Service Bulletin

HOOFDGROEP	GROEP	NO.
2	26	401

BETR.
2-Traps
koelventilator

440

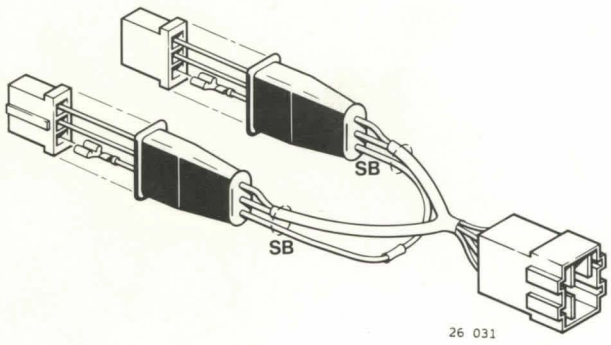
Bij alle uitvoeringen van de 440 met 2-trapskoelventilator (uitgezonderd B18E en B18ED) tot chassisnr. 008897 werkt de koelventilator **alleen** in de tweede stand (101°C).
Om ook de eerste trap te laten werken, moet een verbinding worden gemaakt tussen pen 1 van de connector op de opnemer en pen + op de connector van de ventilator.

Sluit **een** draad aan op de lege positie in de connector van de temperatuursensor.
Sluit de andere draad aan op de connector van de koelventilator.
Verbind de draden door middel van connector Part No. 3452927-1.
Maak de draden met tape aan de kabelboom vast.
